Gegenstand:

1. Überprüfung des Höhenruder-Mitnehmers nach den Angaben in den Handbüchern
2. Berichtigung von Schreibfehlern in Flug- und Wartungshandbüchern.
3. Austausch des Motorhandbuches
4. Austausch eines Schlauches an den flexiblen Kraftstofftanks in den Flügeln.

Betroffen:

Motorsegler ASH 25 E, alle Werknummern.
Punkt 4 betrifft jedoch die folgenden 9 Werknummern nicht:
25055, 25059, 25068, 25069, 25082, 25087, 25088, 25106, 25112.

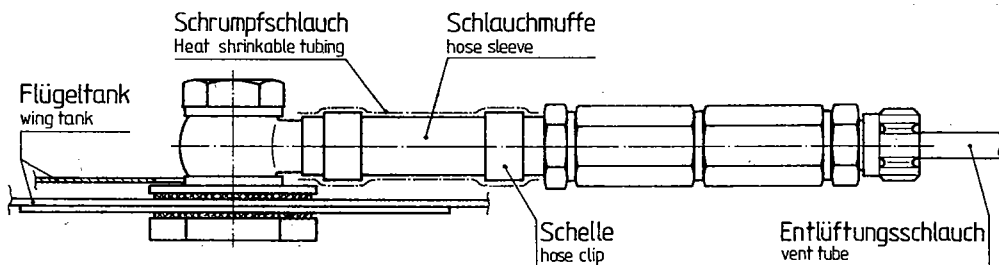
zu 4.: Einige der flexiblen Kraftstofftanks sind mit einer kurzen Schlauchmuffe aus einem Kunststoffschlauch in der Entlüftungsleitung ausgerüstet. Dieser Kunststoffschlauch kann mit der Zeit an den Anschlüssen undicht werden und muß gegen einen Kraftstoffschlauch aus Gummi mit Gewebemantel ausgetauscht werden.

zu 4.: Bei den betroffenen Flugzeugen sind die flexiblen Treibstofftanks aus den Innenflügeln entsprechend den Angaben im Wartungshandbuch (Abschnitt 2) auszubauen und anhand der Zeichnung auf Blatt 1 zu überprüfen. Ist die bezeichnete Schlauchmuffe aus Kunststoff, so muß diese gegen einen gewebeummantelten Kraftstoffschlauch ausgetauscht werden. Die Schlauchschellen sind wieder mit einem Schrumpfschlauch zu überziehen.
